GPL2 型、GPM2 型オイルポンプの一部型式廃止のご案内

表 1. 生産終了の対象製品

表 2. 廃止製品の代替品

図1. 廃止製品と代替製品の性能曲線

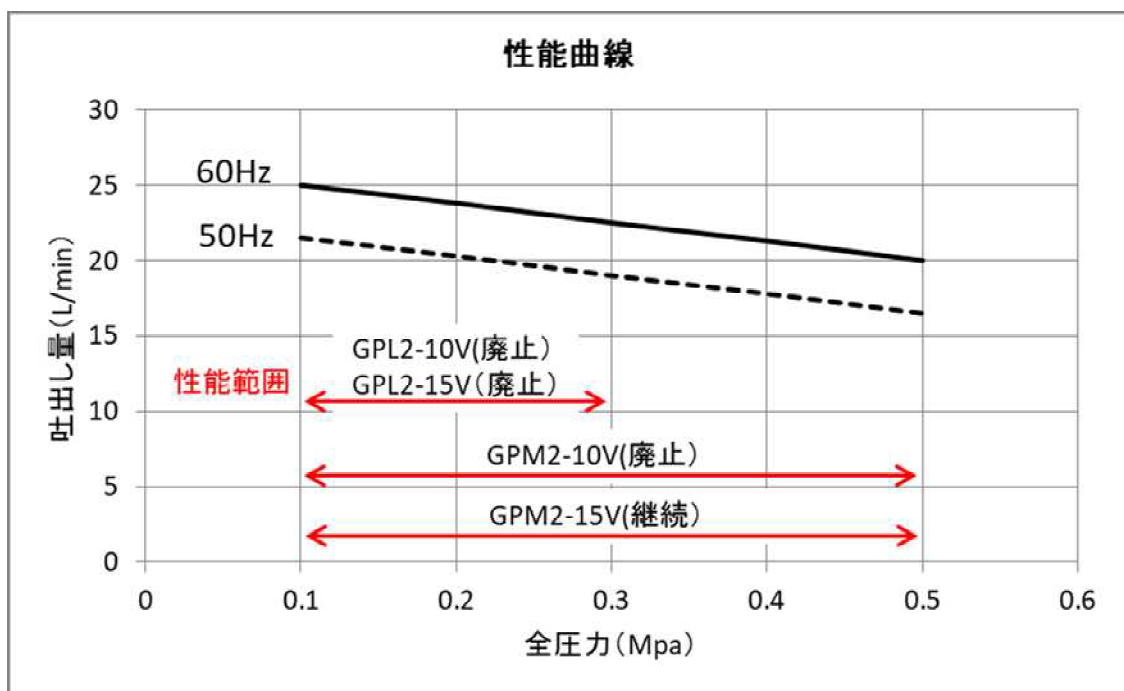
代替製品(GPM2-15V)は、図1の通り、廃止製品(GPL2-10V、GPL2-15V、GPM2-10V)の性能を満足します。但し、代替製品(GPM2-15V)は、廃止製品(GPL2-10V、GPL2-15V)に対して、定格出力が変更となるため、現地の電源設備状況により、配線や制御盤等の変更が必要となります。
